**VOLVO**

PERSGIVAGNAR

BETR.	PRODUKT
PARKERINGSBROMS	P
140, 164	GRUPP 55
DATUM November 1970	NR 9

### Nytt läge för vajerstyrning.

- A. Tidigare placering
- B. Nya placeringen

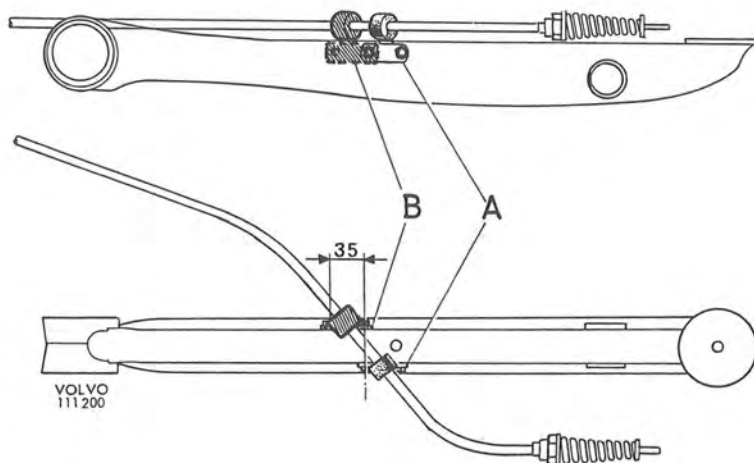
I avsikt att hindra slitage på vajerhöljet mot bärrarmen har vi i vår produktion flyttat fästet för gummistyrningen till bärrarmens insida, se bild. I längdled är fästet placerat 35 mm framför tidigare läge, dvs. det nya bakre hålet kommer mitt för det tidigare främre.

Skulle slitage upptäckas på vajerhölje med tidigare infästning rekommenderar vi att fästet flyttas till det nya läget.
